КОЛЕСНЫЕ ПАРЫ ДЛЯ ВАГОНОВ МЕТРОПОЛИТЕНА

Изменение № 1 ГОСТ Р 51255—99 Колесные пары для вагонов метрополитена. Общие требования безопасности

Принято и введено в действие Постановлением Госстандарта России от 21.03.2001 № 124-ст

Рисунок А.5

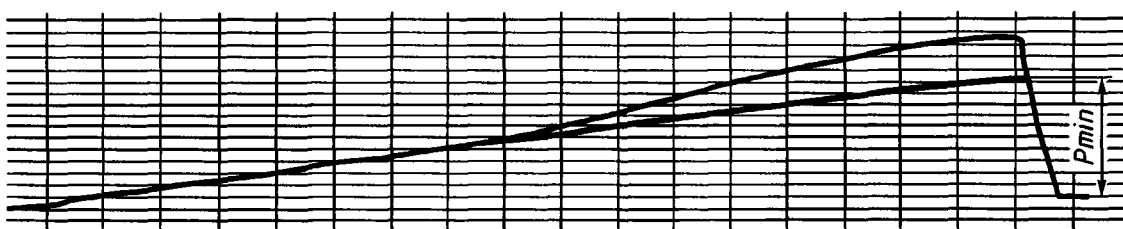
перечисление в) изложить в новой редакции; рисунок А.5 заменить новым:

«в) вогнутость кривой диаграммы при запрессовке колесного центра с удлиненной ступицей или втулки при условии, если проведенная к кривой касательная прямая, соединяющая диаграммы, отсечет отрезок А, не менее:

100 мм — для колесного центра с удлиненной ступицей;

75 мм — для втулки (рисунок А.5)».

Пункт 4.3 дополнить рисунками — 1, 2 (после последнего абзаца):

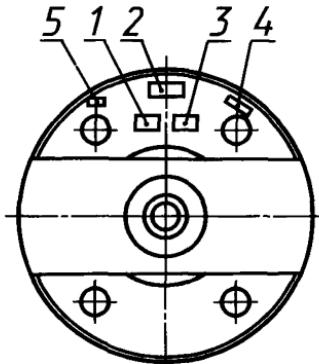
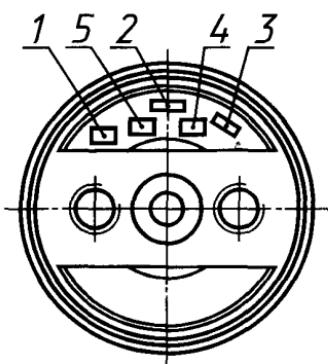
1 — знак формирования; 2 — дата формирования; 3 — условный номер предприятия, сформировавшего колесную пару; 4 — приемочное клеймо заказчика; 5 — клеймо ОТК

Рисунок 1 — для колесной пары с диаметром шейки 110 мм

Рисунок 2 — для колесной пары с диаметром шейки 130 мм

Рисунок А.9

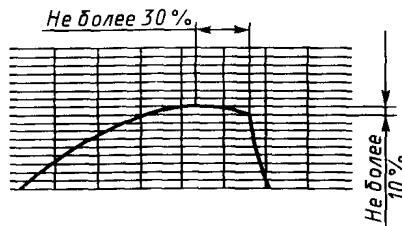
дополнить перечислениями ← ж) — и), рисунками — А.9 — А.12:

«ж) падение усилий не более 10 % максимального усилия при запрессовке зубчатого колеса на длине не более 30 % длины диаграммы (рисунок А.9);

Рисунок А.10

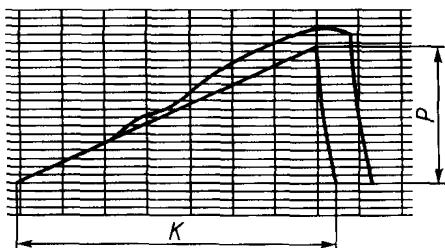
з) вогнутость кривой диаграммы при запрессовке колес, колесных центров с нормальной ступицей или зубчатых колес при условии, если вся кривая располагается выше прямой, соединяющей начальную точку диаграммы с точкой, расположенной на расстоянии, равном минимально допустимой длине диаграммы K отсекающей на диаграмме значение запрессовочного усилия P , не менее минимально допустимого (рисунки А.10, А.11);

Рисунок А.12

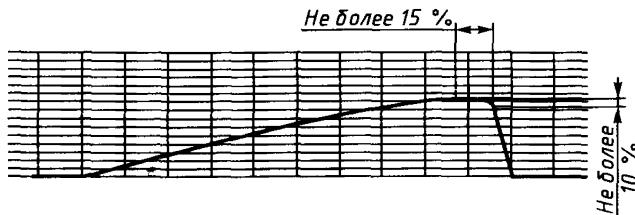
и) падение усилия не более 10 % от максимального усилия при запрессовке втулки на длине не более 15 % длины диаграммы (рисунок А.12)».
